Technischer Service Hinweis
Technical-Service-Announcement

Nr. / No. 01-16

Änderung des Unloader-Ventils bei Serie KD 2*2 und KD 4*4

Change of Unloader-Valves Series KD 2*2 and KD 4*4

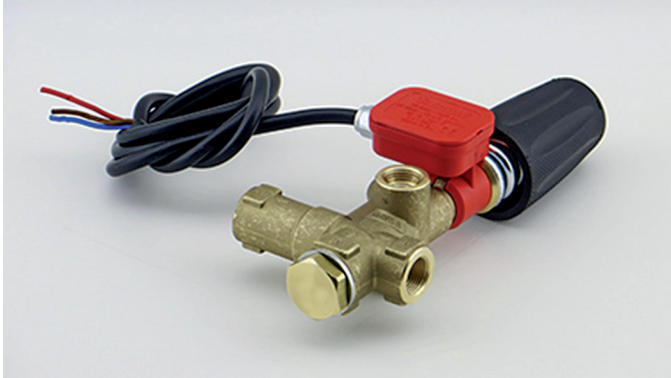
Ab sofort verwenden wir bei o.g. Baureihen eine verbesserte Ausführung der Unloader-Ventile:

- > Unloader-Ventil Art.-Nr. 352607 für alle KD 2*2 Geräte
- > Unloader-Ventil Art.-Nr. 352606 für alle KD 4*4 Geräte (ausgenommen KD 1540 4*4)

With immediate action we are using an improved Version of Unloader-Valves for the a/m. Series:

- > Unloader-Valve Part-No. 352607 for all Machines of Series KD 2*2
- > Unloader-Valve Part-No. 352606 for all Machines of Series KD 4*4 (except KD 1540 4*4)

Um bei älteren Versionen der Serie KD 4*4 das neue Unloader-Ventil einbauen zu können, empfehlen wir die Verwendung eines Nippels M18x1,5 3/8" (Art.-Nr. 2157) und Verschraubung M18x1,5 3/8" (Art.-Nr. 2359)

In order to replace old Versions of Unloader-Valves of Series KD 4*4 we recommend to use Nipple M18x1,5 3/8" (Part-No. 2157) and Screw-Union M18x1,5 3/8" (Part-No. 2359)
